Procedimento: Verifica di Ottemperanza ex art. 28 del D.Lgs. n. 152/2006

Oggetto: Progetto dell'impianto solare fotovoltaico e delle relative opere di connessione, denominato "Bompolieri 1" dalla potenza nominale pari a 5.788,64 kWp, da realizzare sui terreni agricoli siti in C.da Forcone snc nel Comune di Vittoria (RG) censiti al c.t. al fg. 29 part.lle 3-37-41-49-60-61-72-74-76-77-79-81-85-86-87-93-108-109-110-111-112-118.

PARERE C.T.S. n 189 del 16/03/2026

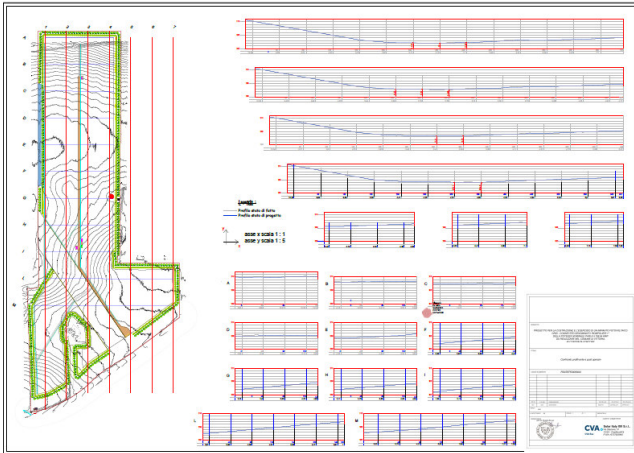
Le fasce tagliafuoco saranno del tipo del tipo "attiva verde", cioè verranno regolarmente piantumate, ma la pulizia e manutenzione costante ne garantiranno la funzione tagliafuoco, nello specifico è stato redatto l'elaborato *RS07EPD0020A0 - Planimetria opere di mitigazione*.

Piuttosto che creare varchi con passo costante di 5 ml, si è optato per mantenere il filo inferiore della recinzione a quota + 30 cm dal piano di campagna, in modo da garantire la presenza di un "varco continuo", vedasi elaborato *RS07EPD0010A0 - Dettaglio ingressi e recinzione*.

VERIFICATO l'elaborato *RS07EPD0020A0 – Planimetria opere di mitigazione*, dove viene rappresentata la fascia di mitigazione con relativo sesto di impianto

VALUTATO quanto riportato dal Proponente la condizione ambientale n. 3 è **ottemperata**

PROSPETTO ANTERIORE

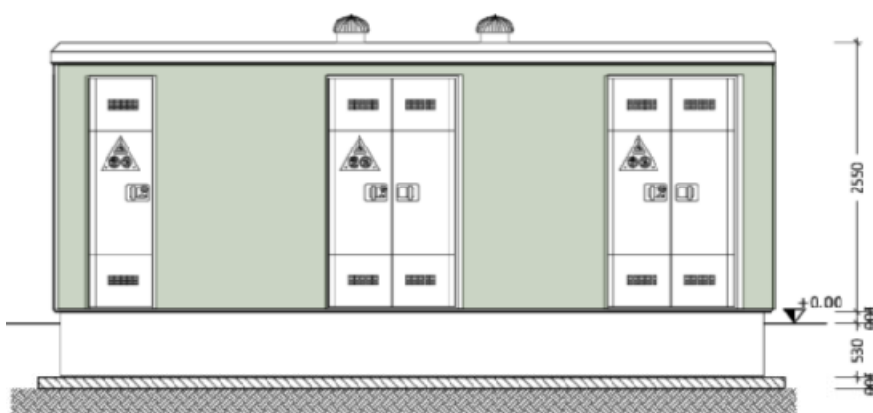
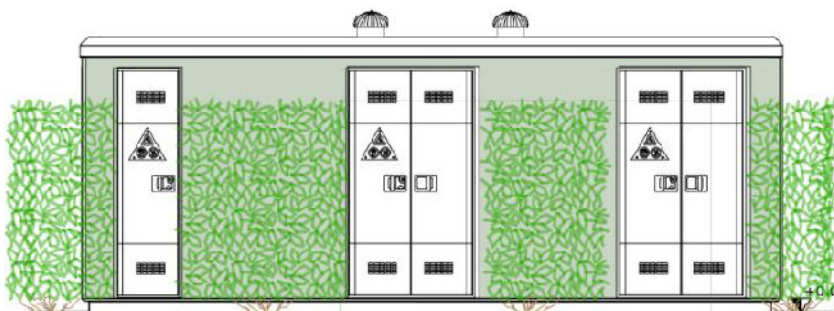
Non è prevista la presenza di attività che possano dare origine a sversamenti, in quanto i TRAF0 presenti saranno del tipo a resina.

Inoltre l'attività e l'esercizio di un impianto fotovoltaico, e i TRAF0 a resina, non fanno parte delle attività di cui all'Allegato 1 al D.P.R. 151/2011, per tanto non necessita l'installazione di presidi antincendio specifici. Purtuttavia, in presenza di quadri elettrici, verranno installati estintori portatili a CO2. In merito alle cabine si provvederà a tinteggiarle di colore verde, recante codice RAL 6010 – Verde erba.

La scelta del colore discende dal fatto che la cabina verrà mascherata mediante una siepe, per cui il colore verde costituirà un continuum con la siepe.

RS07EPD0008A0 – Confronto profili ante e post operam

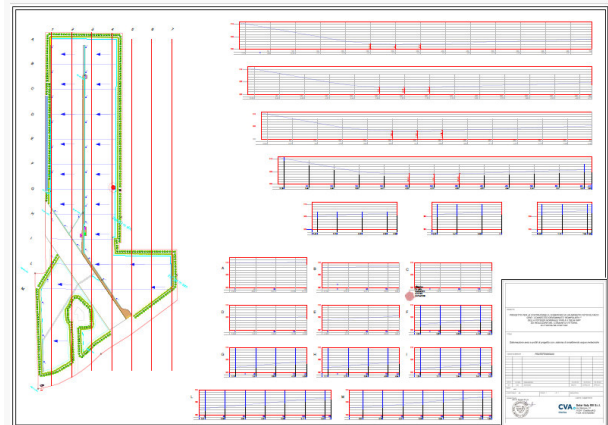
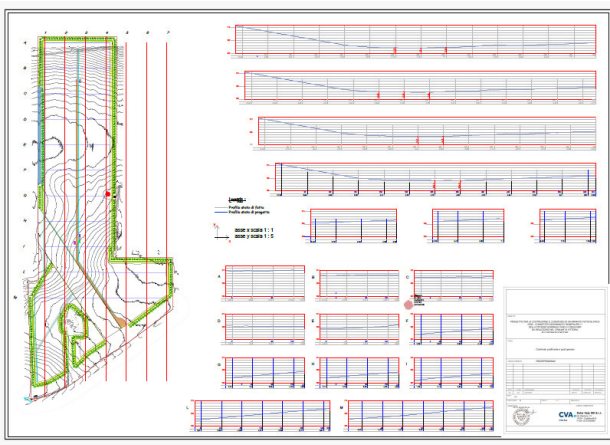
La morfologia del terreno consente il naturale deflusso delle acque, che vanno solo regimentate e convogliate nei punti di raccolta. Per quanto esposto si interverrà solo con movimenti terra localizzati finalizzati a regolarizzare localmente eventuali depressioni/asperità. Per le attività da eseguire non necessita la compattazione dei terreni, e si interverrà solamente in corrispondenza della viabilità, notevolmente ridotta e razionalizzata rispetto al progetto definitivo.

Gli elaborati di riferimento sono i seguenti :

CONSIDERATO che: *Il progetto definitivo era già dotato di Parere di compatibilità geomorfologica e di invarianza idraulica, rilasciato dal genio Civile di Ragusa con parere protocollo 71821 del 16 maggio 2022. In fase di redazione del progetto esecutivo sono state mantenute le condizioni di verifica e i dati in ingresso quali volumi di precipitazione e dunque i volumi da regimenterare. Le prescrizioni sono state integralmente recepite e riportate nella tavola RS07EPD0009A0 - Sistemazione area e profili di progetto con sistema smaltimento acque meteoriche*

Figura 2 – Definizione maglia e individuazione punti di prelievo

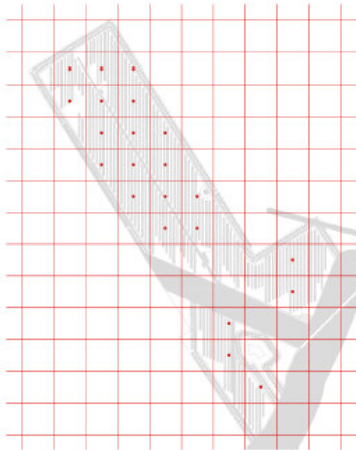
CONSIDERATO e VALUTATO che il Proponente osserva quanto segue: "*La società ha ottemperato a questa condizione ambientale con l'elaborato:RS07REL0004A0 Piano Utilizzo Terre E Rocce Scavo, dove è stata riportata la tabella dei punti di prelievo, la planimetria con la maglia di individuazione dei punti di prelievo e tabella con la quantità dei volumi di scavo.*

Dimensione dell'area	Punti di prelievo
Inferiore a 2.500 metri quadri	3
Tra 2.500 e 10.000 metri quadri	3 + 1 ogni 2.500 metri quadri
Oltre i 10.000 metri quadri	7 + 1 ogni 5.000 metri quadri

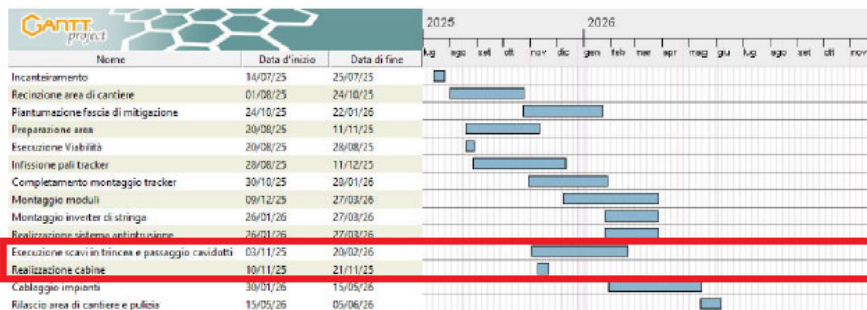
RILEVATO che al paragrafo 4.4 sono richiamati i punati a), b), c):

per il punto a) In corrispondenza delle fasi di scavo e/o movimentazione terre prevedere tutti gli accorgimenti tecnici atti a ridurre la produzione e la propagazione di polveri (es. costante bagnatura delle piste, lavaggio delle ruote dei mezzi in uscita dall'area di cantiere, copertura dei mezzi che trasportano terre con opportuni teli, ecc);

per il punto b) Durante i lavori dovranno essere adottati tutti gli accorgimenti tecnici e di gestione del cantiere al fine di prevenire possibili inquinamenti del suolo e delle acque superficiali e sotterranee;

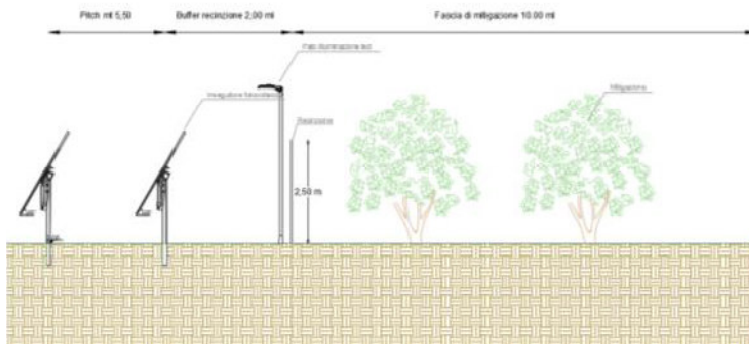
a) Prima dell'inizio dei lavori, si provvederà a realizzare integralmente tutti gli interventi di mitigazione previsti. Al termine della realizzazione di ciascun intervento verrà prodotto adeguato report fotografico.

b) La struttura progettuale prevede che, dal confine di proprietà esterno, si trovino :

- *n. 2 file di ulivi, con sesto m 5x5, ed uno sfalsamento pari a m 2,50 tra una fila e l'altra, in modo da favorire l'effetto di mitigazione visiva e l'antamento "a zig-zag" delle macchine operatrici per la raccolta;*
- *Recinzione;*
